**Modulo per la presentazione delle osservazioni per i piani/programmi/progetti sottoposti a procedimenti di valutazione ambientale di competenza statale**

ID: Codice procedura (ID\_VIP/ID\_MATTM):10844

Impianto per la produzione di energia elettrica da fonte eolica, costituito da 6 aerogeneratori della potenza complessiva di 37,2 MW, un sistema di accumulo da 25 MW e relative opere connesse in località "Rempillo" nel comune di Pitigliano (GR).

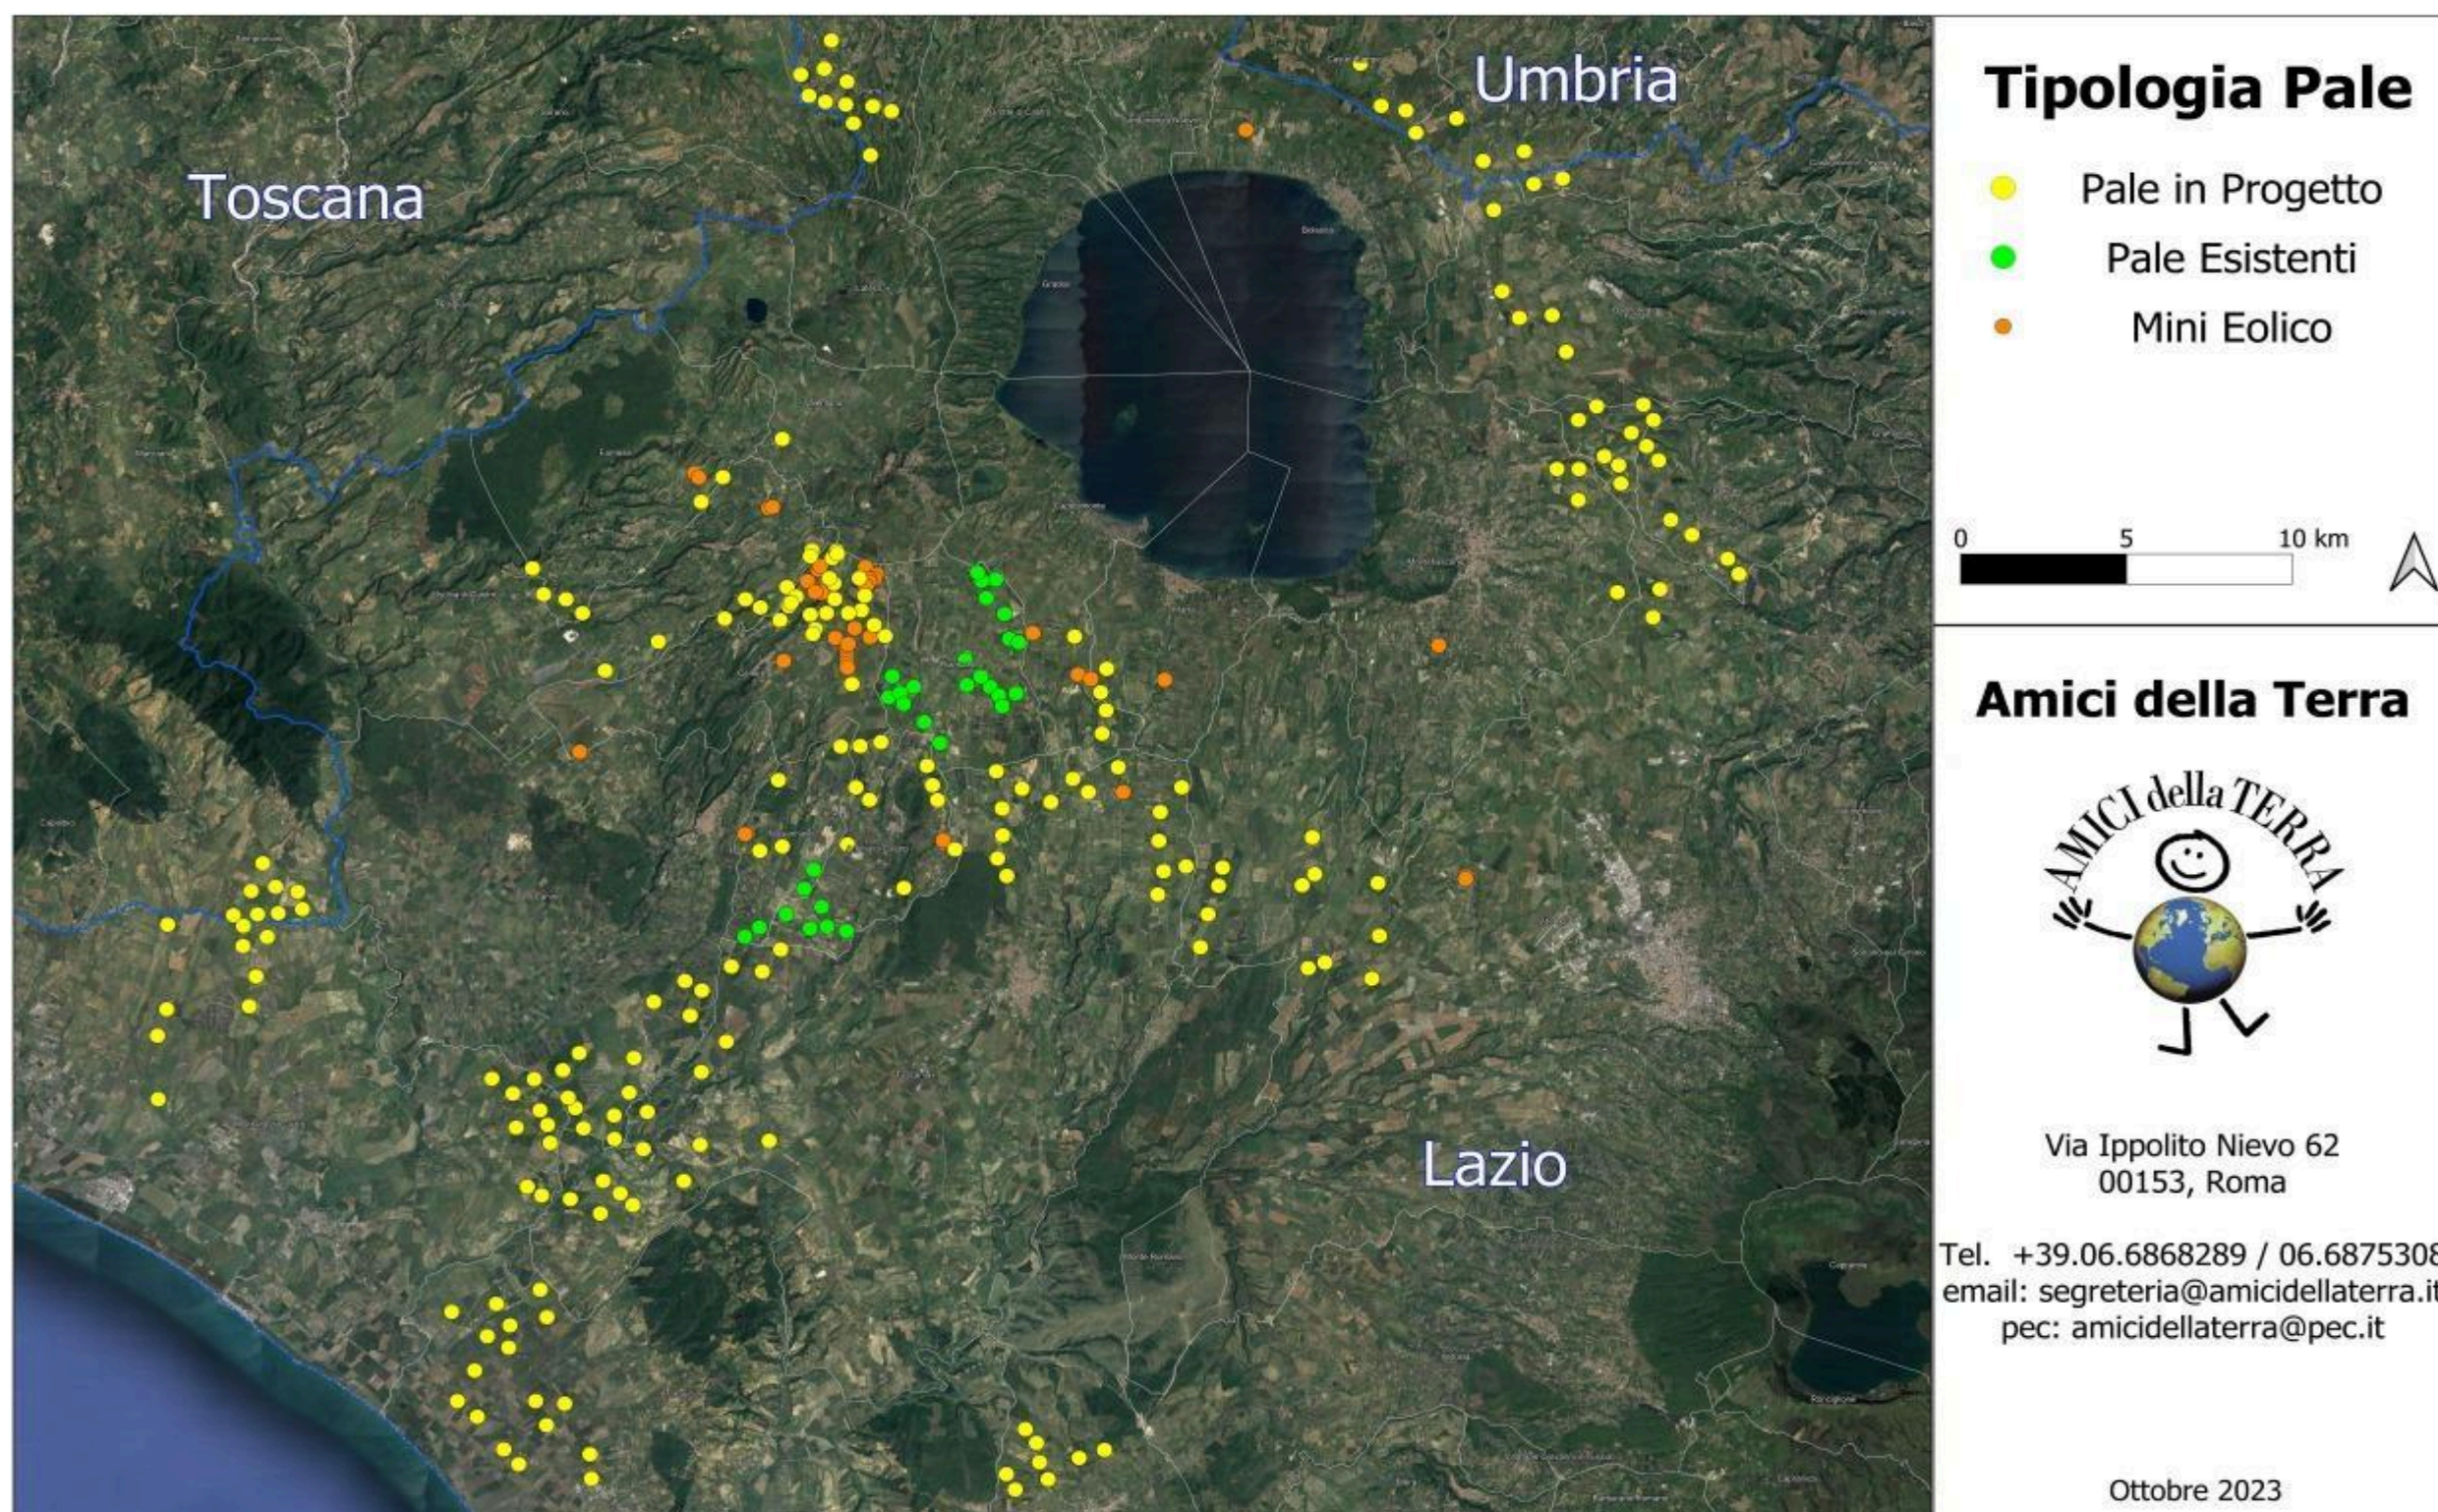
Inoltre, la zona in cui insisterebbe l’impianto eolico industriale Rempillo è compresa nelle fasce di rispetto di 3 km di diversi beni archeologici tutelati dalla parte II del Codice dei Beni Culturali (vedi Allegato, immagine n. 3). Inoltre le pale P04 e P05 ricadono all’interno di un’area archeologica che la Proponente vorrebbe cancellare per il semplice fatto che non è riportata nel documento regionale ma nel documento provinciale come meglio dettagliato nell’Osservazione n. 5. Alla luce di quanto documentato appare chiaro quindi che la collocazione dell’impianto non ha tenuto conto alcuno dei vincoli dell’area nella quale è stato progettato e l’inserimento dell’impianto eolico nel paesaggio e sul territorio non è corretto (Allegato IV delle Linee guida nazionali di cui al D.M dello Sviluppo economico del 10.09.2010).

Immagine n. 5 Intervisibilità degli impianti eolici della provincia di Viterbo anche in quella di Grosseto, in particolare nel pitiglianese.

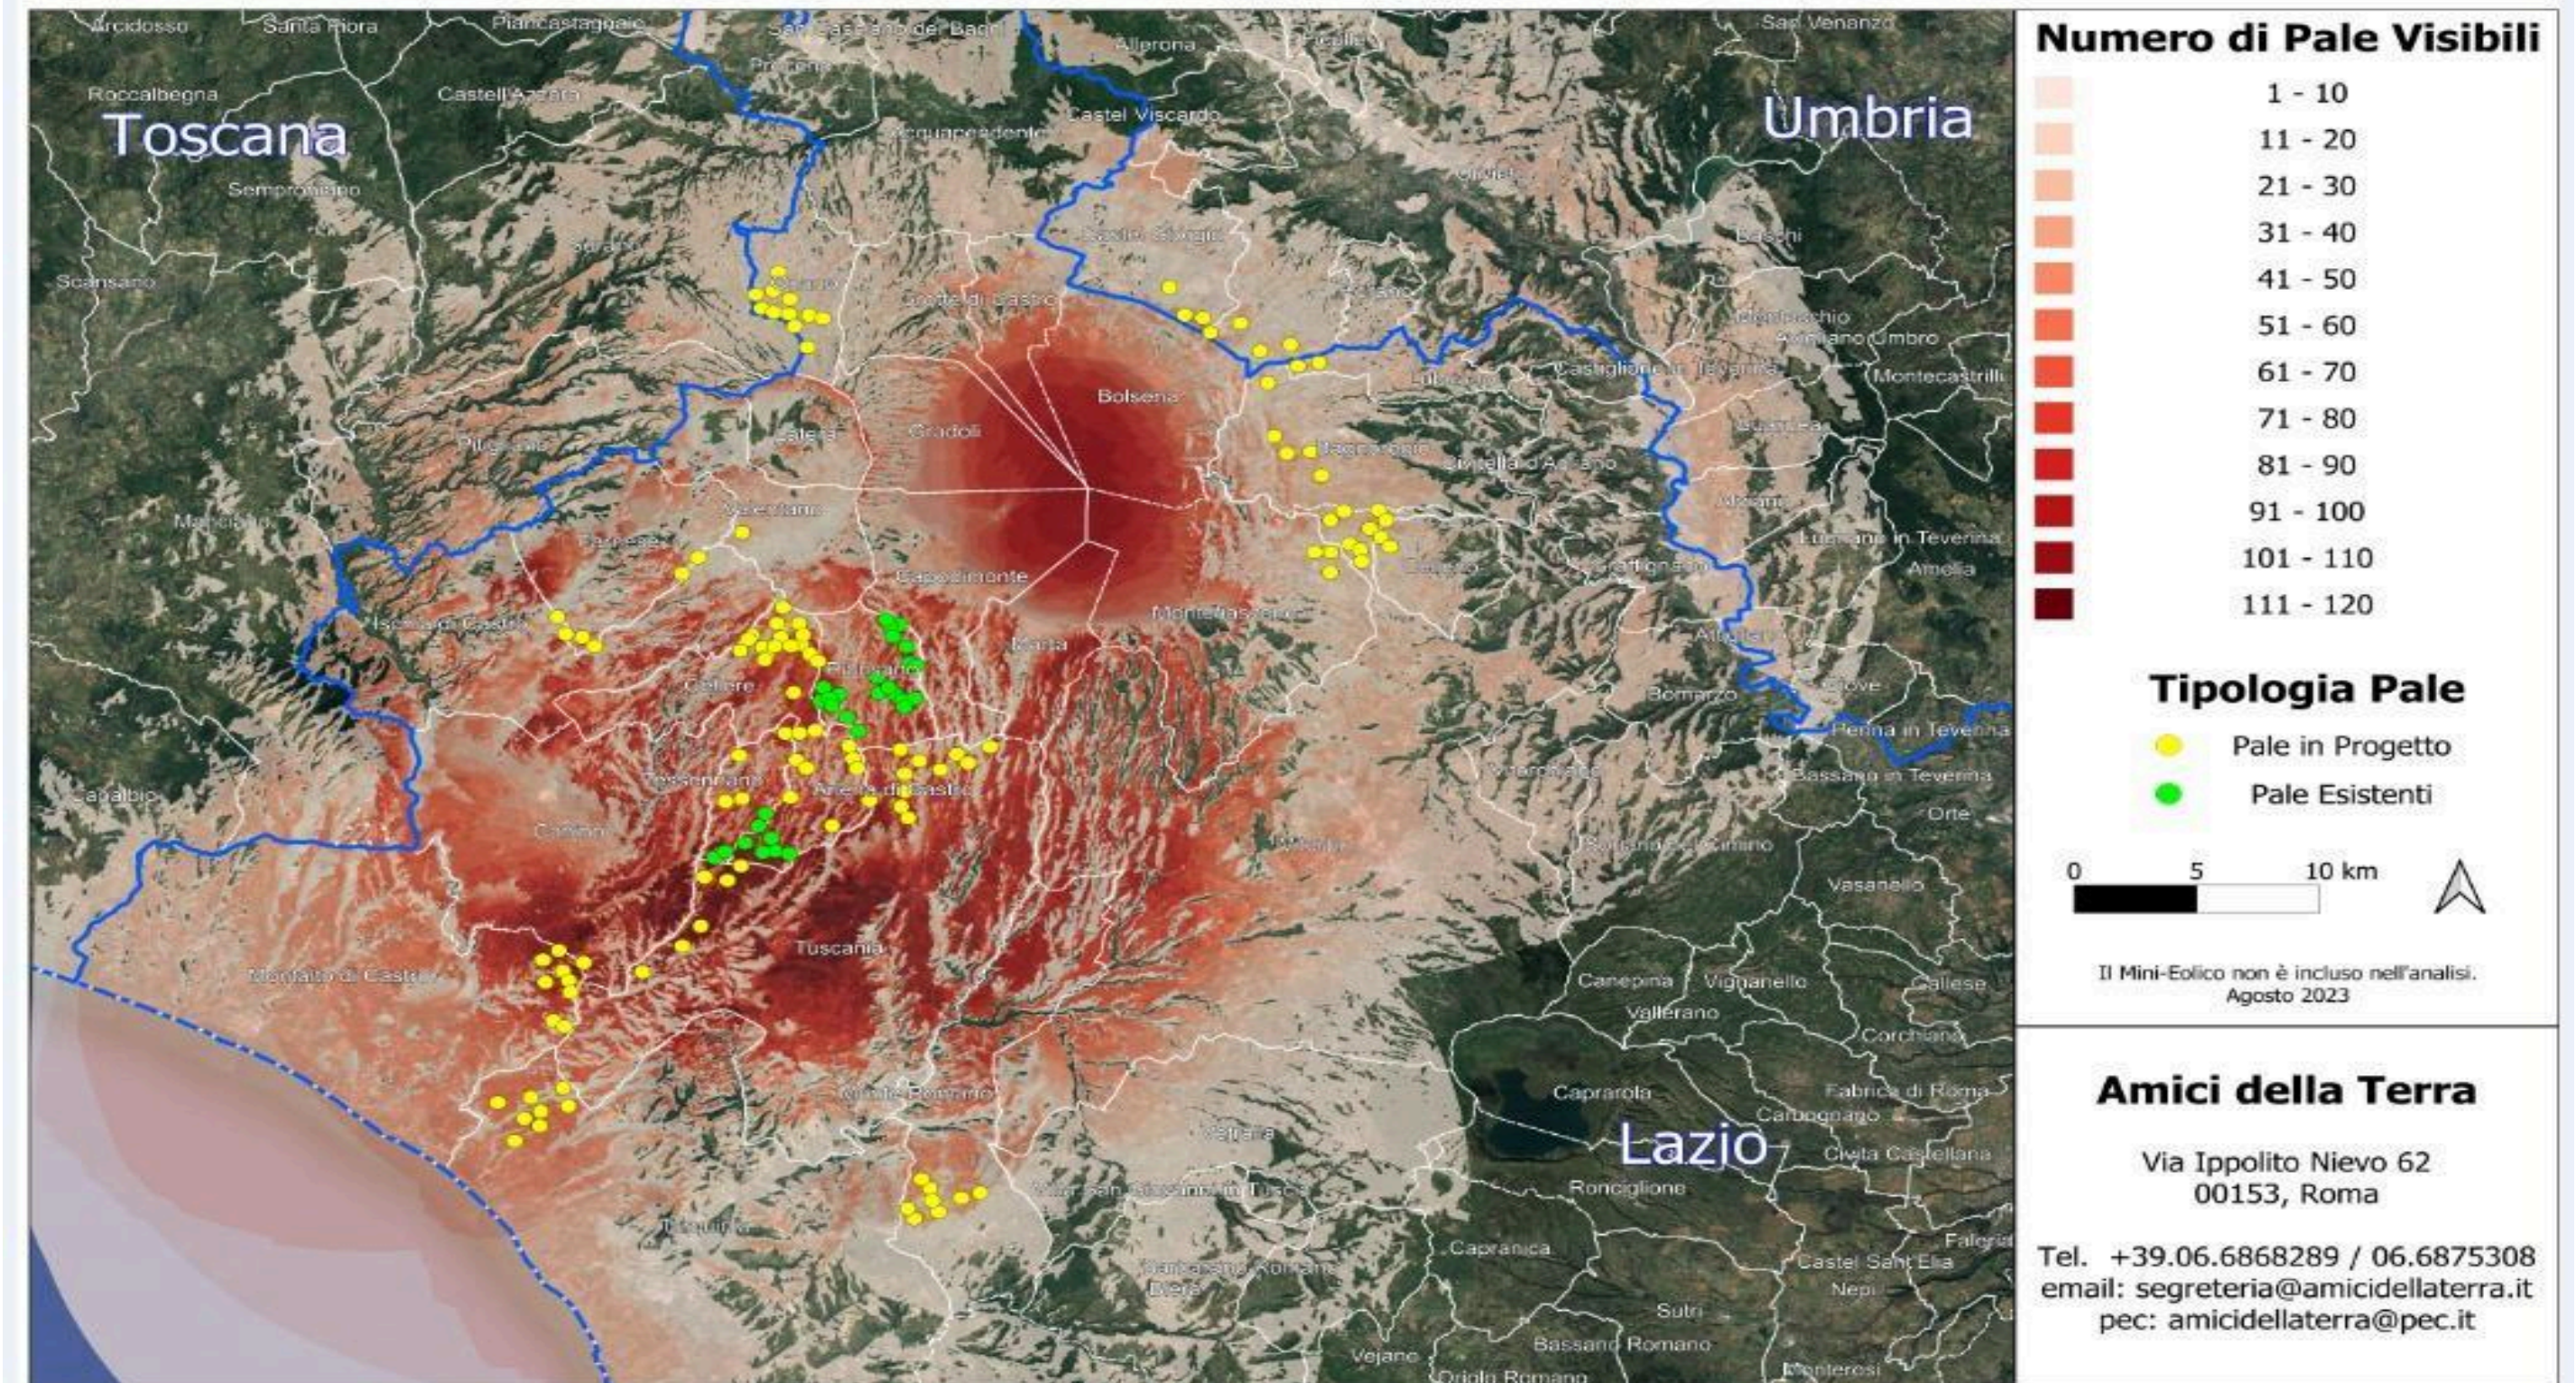
nn. 1 e 2 e crea anche degli impatti negativi anche sui beni naturalistici come verrà dettagliato nell'Osservazione n. 4. Inoltre andrebbe a sommarsi al già enorme cumulo di impianti eolici e fotovoltaici e geotermici che già creano una elevata criticità ambientale nella provincia di Viterbo e interferiscono anche con il territorio toscano come si può vedere dalle immagini nn. 4 e 5 dell'Allegato n. 1.
